RÉPONSE À L'AVIS DE LA MISSION RÉGIONALE D'AUTORITÉ ENVIRONNEMENTALE

Centrale agri-solaire de La
Plaine

Commune de Mignaloux-Beauvoir

Octobre 2022

PHOM n°3 depuis la route de la Plaine

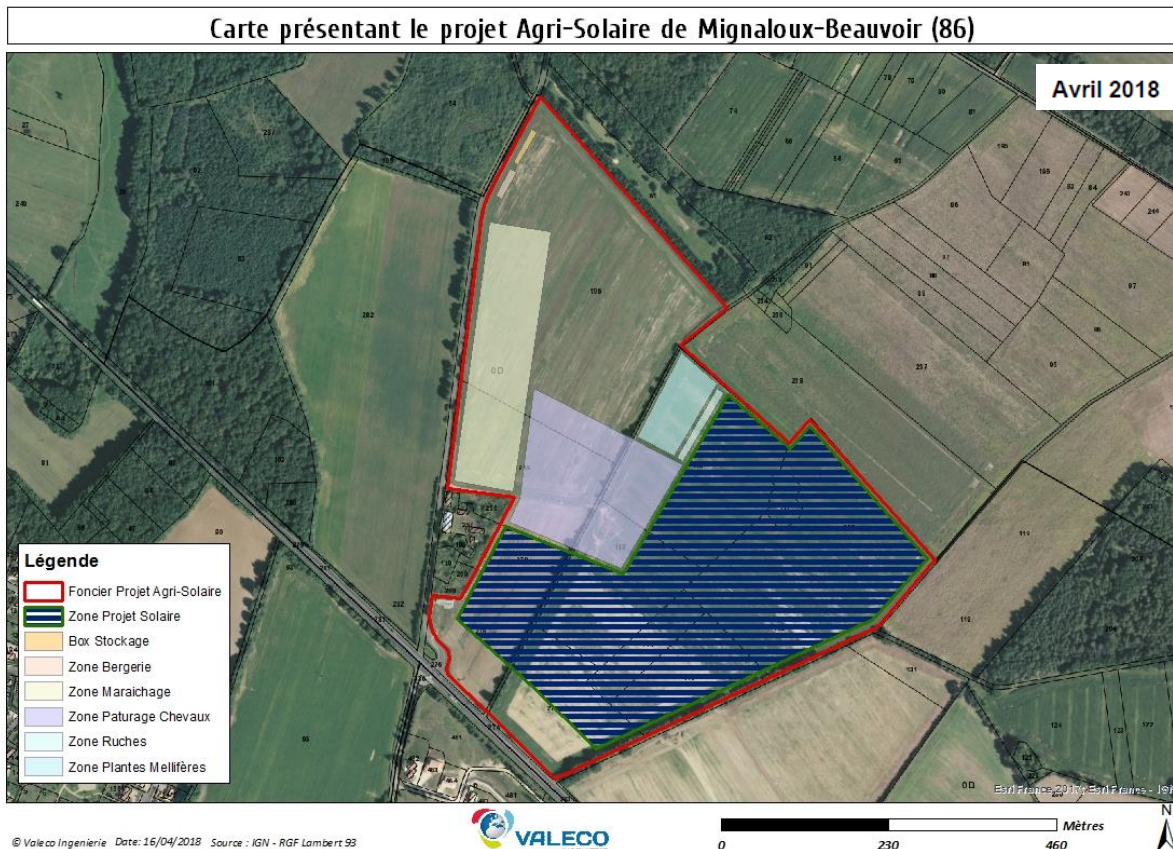
L'implantation des haies sur le secteur ouest en complément des haies existantes devrait permettre de limiter les vues depuis la voie de circulation, constituant selon le dossier la seule perception visuelle du projet. La MRAe relève que l'analyse paysagère présentée dans le dossier ne permet pas de comprendre l'intégralité des enjeux et de s'assurer de la bonne mise en œuvre de la démarche d'évitement et de réduction des impacts du projet. En effet, l'absence de photomontage du projet de parc sur le site actuel ne facilite pas la compréhension des enjeux. Par ailleurs, les préconisations issues de l'analyse paysagère annexée à l'étude d'impact ne semblent pas être suivies dans l'étude d'impact, notamment en ce qui concerne la création de merlons périphériques, le renforcement du réseau de haies à l'est et au sud du projet et l'emplacement à privilégier pour les locaux techniques. **La MRAe demande des précisions sur les choix opérés pour l'intégration paysagère du projet et la démonstration de leur pertinence.**

Tout d'abord, nous attirons votre attention sur le fait que, contrairement à ce qui est indiqué, l'étude d'impact comprend deux photomontages, au niveau du chapitre IV.2.12. Ces deux photomontages ont été réalisés à partir des deux points d'accès au site, à savoir depuis la RN147 et la route de la Plaine.

Un troisième photomontage a été réalisé :

La variante 1 présentée dans l'étude d'impact est la suivante :

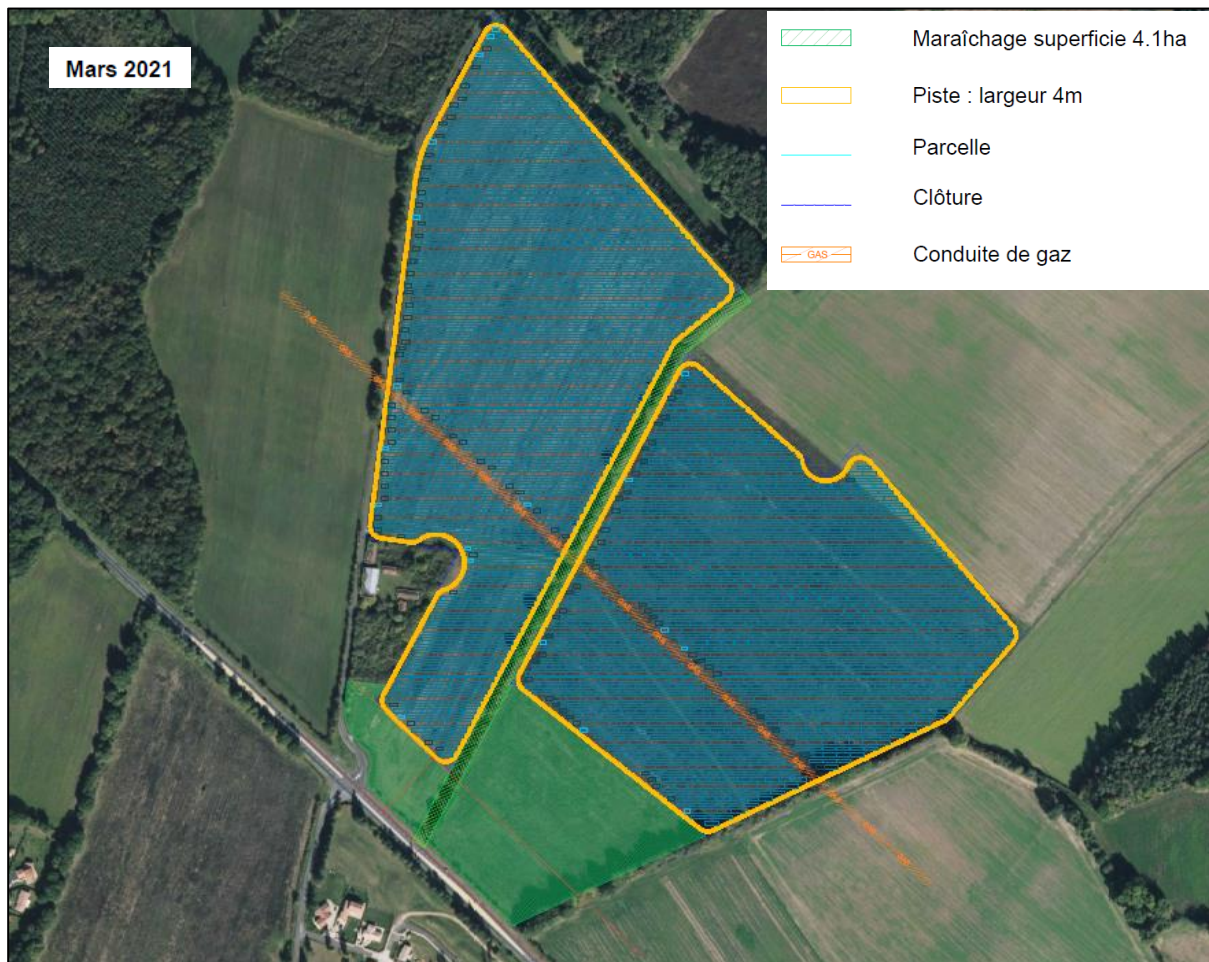
L'étude présente en page 110 et suivantes la justification du site. Le choix d'implantation des exploitations agricoles s'est appuyé sur des critères environnementaux (enjeux qualifiés de faibles, absence de zone humide, terres agricoles non valorisées...) et techniques (surface plane, accessible, élevage de volaille...) pour concevoir ce projet agrisolaire. **La MRAe souligne que la présentation des variantes (cf. page 125) du projet depuis 2018 n'est pas aboutie dans le sens où l'évolution du projet n'est pas décrite.**

Elle présente le projet après les premières réflexions de VALECO avec la mairie de l'époque et les propriétaires.

Elle prend en compte les différentes contraintes (Loi Barnier, environnement, urbanisme, paysage, servitude, ...) de manière approximative, les études n'ayant pas encore été lancées. Les aménagements agricoles indiqués sont simplement des possibilités qui ont été évoquées lors de ces premières réflexions.
